VERKSTADS- MEDDELANDE

BETR.
FLÄKTREM

DATUM
Januari 1974

Justering av fläktrem

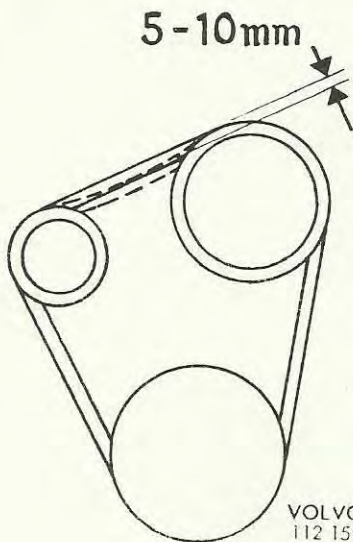
För att förenkla kontroll och justering av fläktremmen har vi ändrat anvisningarna.

En rätt justerad rem skall kunna tryckas ner 5-10 mm med tummen mellan generator- och vattenpumpsremskivorna.

Verktyg 2906 behöver således inte användas för kontroll.
